Mission régionale d'autorité environnementale  
**ÎLE-DE-FRANCE**

**Avis délibéré  
sur le projet de requalification du site des Mathurins  
(lots E.4.1, E.4.2, A4 et A3)  
à Bagneux (92)**

N°MRAe APJIF-2023-014  
en date du 09/03/2023

Figure 3: Plan masse des lots E4.1 et E4.2 p.161 étude d'impact

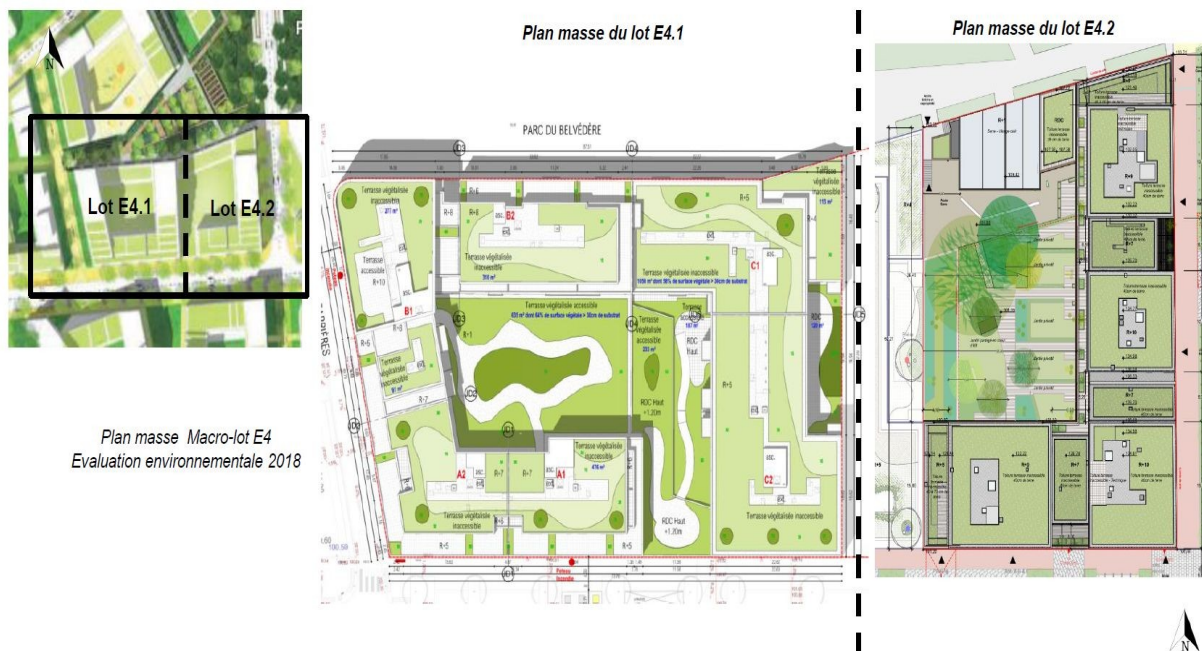
L'implantation d'une crèche (établissement sensible) est prévue en rez-de-chaussée dans l'emprise du lot E4.2. L'étude d'impact actualisée comporte un rapport de fin de travaux en date de 2020 (annexe 36), traitant du suivi des mesures de dépollution des sols issu d'une analyse des risques résiduels prédictive en date de 2014 (p. 61 annexe 5). Une dépollution globale du site de Mathurins est menée depuis 2019 (annexe 28). La qualité des sols de l'emprise E4.2 a été contrôlée en janvier et août 2020, les résultats de ce contrôle concluent au respect des objectifs fixés en matière de risques résiduels de pollution des sols.

Cependant, l'Autorité environnementale relève que le rapport de fin de travaux émet plusieurs recommandations (p.47 annexe 36) :

- la construction de la crèche de plain-pied devra se faire sur un sous-sol (mesure déjà envisagée p.181 de l'étude d'impact) ;
- ces sous-sols devront bénéficier de bouches d'aération afin de parer à l'accumulation de gaz des sols ;
- enfin, l'analyse des risques résiduels devra être actualisée sur la base du projet définitif et des teneurs résiduelles.

Ce rapport relève également un dépassement des concentrations maximales admissibles applicables aux composés organiques halogènes volatils (COHV) sur les futurs espaces extérieurs du lot E4. L'usage programmé de ces espaces ne pourra être réalisé que suivant des mesures de couverture par des remblais de terres saines en surface, ou par une couverture minéralisée. Ces recommandations ne sont pas reprises dans le corps de l'étude d'impact.

- mettre en place les mesures de construction consistant à bâtir la crèche sur un sous-sol et de mettre en place des dispositifs d'aération des sous-sols ;
- analyser précisément les risques résiduels de pollution des sols au droit de l'emprise du projet de crèche ;
- mettre en place les mesures de construction consistant à couvrir les espaces extérieurs du lot E4 de terres/remblais sains ou couverture minéralisée sur une épaisseur adéquate ;
- compléter l'étude d'impact par la définition des mesures de suivi qui permettront de garantir l'absence de pollution des sols en phase d'exploitation du site.

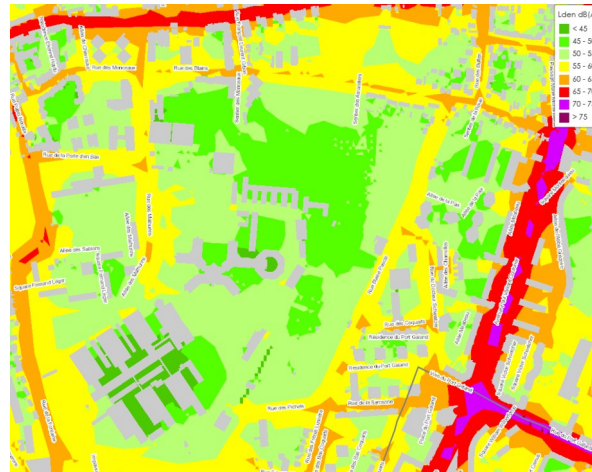
L'Autorité environnementale observe que l'actualisation de l'étude d'impact intègre des pistes cyclables dans le réseau viaire, en différenciant les modes de circulation (voie partagée, voie réservée, voie exclusive), sans pour autant le faire sur l'ensemble du périmètre du projet, ni justifier les choix opérés pour le mode de circulation choisi (pp. 511-513).

En outre, l'Autorité environnementale considère que l'offre de stationnement vélo, tant sur le plan quantitatif que qualitatif, est insuffisante au regard du nombre de logements et de locaux d'activités projetés, ainsi que de la localisation du secteur (0,6 à 0,7 place de stationnement vélo par logement, stationnement vélo prévu en sous-sol notamment pour le lot E4.1...).

- cartographier l'ensemble des voies du site accessibles en vélo à une échelle permettant d'apprécier leur connexion avec les autres quartiers et les pôles de transport, en différenciant les modes de partage viaire (voie partagée, voie réservée, voie exclusive) et en justifiant ce choix ;
- réévaluer à la hausse les capacités de stationnement vélo, ainsi que leur accessibilité et leur confort, afin de favoriser la mise en œuvre d'un report modal ambitieux à l'échelle du site.
